Upprättad:  
Diarienummer: PLAN.2018.6

## GRANSKNINGSUTLÅTANDE 2

### Detaljplan för fastigheter 16:3, 16:8, 16:7, 16:9 - Mejerigatan

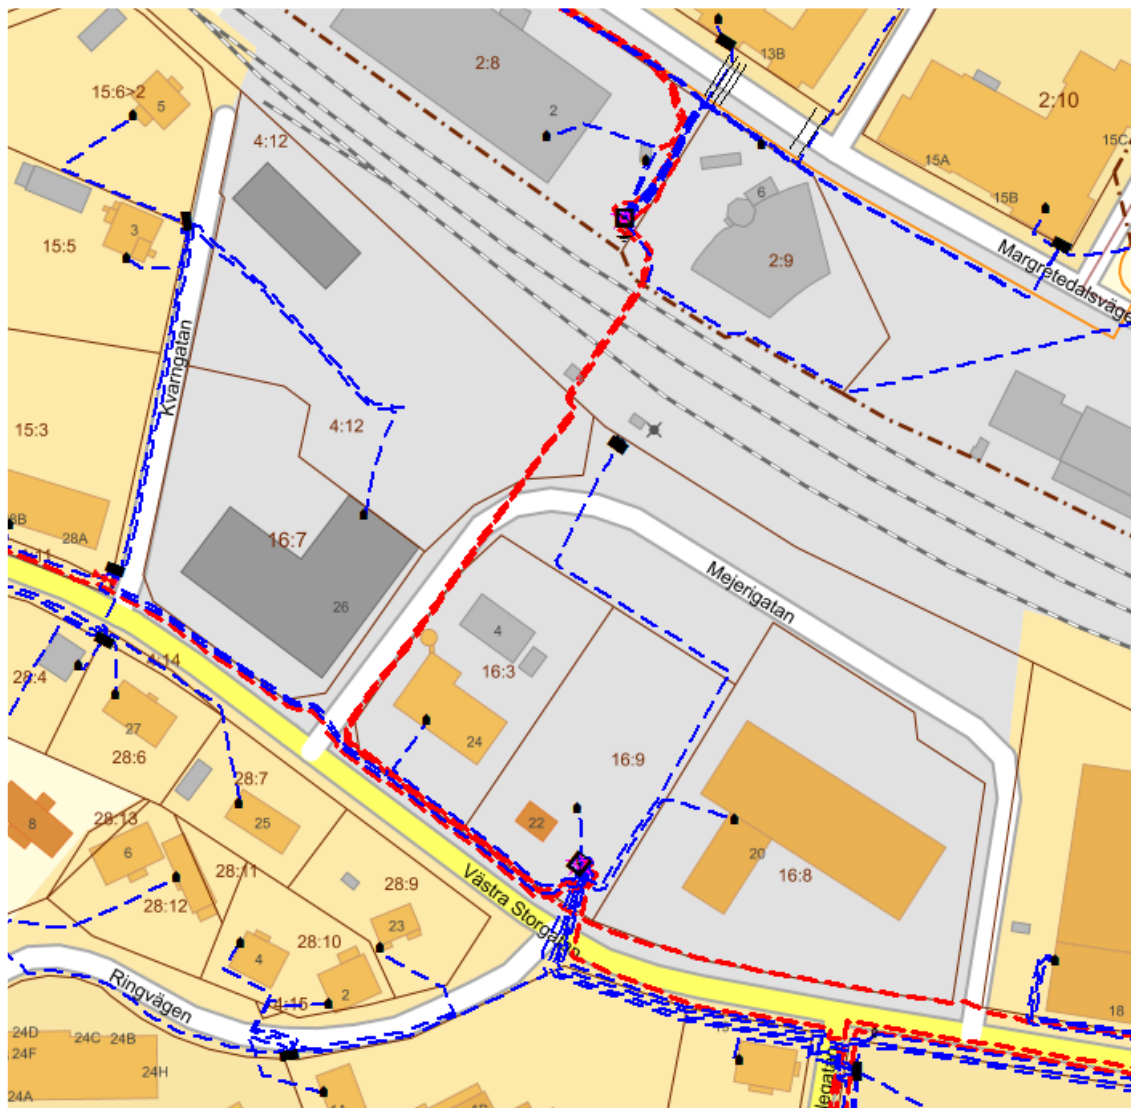
Vattenfall Eldistribution AB har elnätanläggningar inom område och inom närområde för aktuell detaljplan bestående av 12 kV markkabel, röd streckad linje i karta nedan, 12

kV nätstation, svart kvadrat, 0,4 kV markkabel, blå streckad linje, och 0,4 kV kabelskåp, svart rektangel. Elnätanläggningarnas läge i kartan är ungefärligt.

Vattenfall Eldistribution förutsätter att 12 kV markkablar ligger på allmän platsmark. Ifall de ligger inom kvartersmark behövs ett U-område på 2 meter om vardera sida.

Vid E1-områdena tillåts parkeringsplatser. Vattenfall Eldistribution önskar att inga parkeringsplatser placeras närmare än 2 meter till nätstationen.

Vattenfall Eldistribution önskar att E-områdena har en om storlek 10 x 10 meter, för befintliga och tillkommande nätstationer. Inom E-området vill Vattenfall Eldistribution ha minst 2 meter till annan teknisk anläggning. Minsta avstånd till byggnad och brännbart material ska vara minst 5 meter. I södra E-området mäts att närmast byggnad tillåts 4,5 meter från befintlig nätstation. Detta E-område behöver

bli större för att säkerställa det byggnadsfria avståndet om 5 meter alternativt en planbestämmelse som säkerställer detta.

Då E1-områdena inte är specificerade mer än "teknisk anläggning" vill Vattenfall Eldistribution att kommunen förtydligar att E1-områdena ska vara för Vattenfall Eldistributions nätstationer.

Den befintliga nätstationen ska vara kvar men det kommer behövas en till nätstation för att mata tillkommande lägenheter och centrumverksamhet. Vattenfall Eldistribution har uppfattningen att E-området i norra delen av plankartan (som även önskades i samrådet) är för nätstation.

E-området i norr har inte måtten 10\*10 meter som Vattenfall Eldistribution önskar då ett träd som inte får fällas (eller ska ersättas) hindrar dessa mått.

Vattenfall Eldistribution ser en problematik med ett träd så pass nära kommande nätstation.

U-område läggs till i planen. Det södra E-området blir större. Bestämmelsen om trädet i det norra E-området tas bort.
